ふそうエアロエースのその他の装置（サービスセット）のリコールについて

リコール届出番号	4809	リコール開始日	令和２年 ９月18日
不具合の部位(部品名)	その他の装置（サービスセット）		
基準不適合状態にあると認める構造､装置又は性能の状況及びその原因	大型観光バスにおいて、客席上部のサービスセット（読書灯、エアコン吹き出し口、停車ボタン、スピーカー等を装備）の基板の防水性が不適切なため、エアコンダクト内で発生したダスト状の異物を含んだ結露水が当該基板のコネクタに到達する場合がある。そのため、そのままの状態で使用を続けると、異物がコネクタ底部に蓄積されて端子間が短絡し、読書灯の不点灯や停車ボタンの誤作動等が生じ、最悪の場合、火災に至るおそれがある。		
改善措置の内容	全車両、サービスセットの基板上部に被水防止カバーを追加し、基板にシリコンが塗布されていないものはシリコンを塗布すると共に、基板に繋がるハーネスの配策を変更する。 また、当該基板とハーネスのコネクタを点検し、熱による不具合が認められたものは新品に交換する。

改 善 箇 所 説 明 図

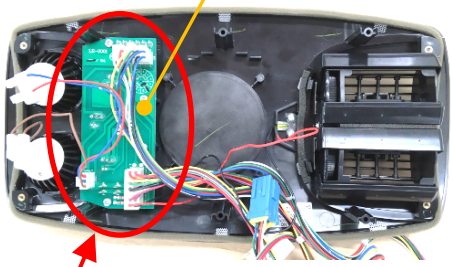
基 準 不 適 合 発 生 箇 所

大型観光バスにおいて、客席上部のサービスセット（読書灯、エアコン吹き出し口、停車ボタン、スピーカー等を装備）の基板の防水性が不適切なため、エアコンダクト内で発生したダスト状の異物を含んだ結露水が当該基板のコネクタに到達する場合がある。そのため、そのままの状態で使用を続けると、異物がコネクタ底部に蓄積されて端子間が短絡し、読書灯の不点灯や停車ボタンの誤作動等が生じ、最悪の場合、火災に至るおそれがある。

改善措置の内容

全車両、サービスセットの基板上部に被水防止カバーを追加し、基板にシリコンが塗布されていないものはシリコンを塗布すると共に、基板に繋がるハーネスの配策を変更する。

また、当該基板とハーネスのコネクタを点検し、熱による不具合が認められたものは新品に交換する。
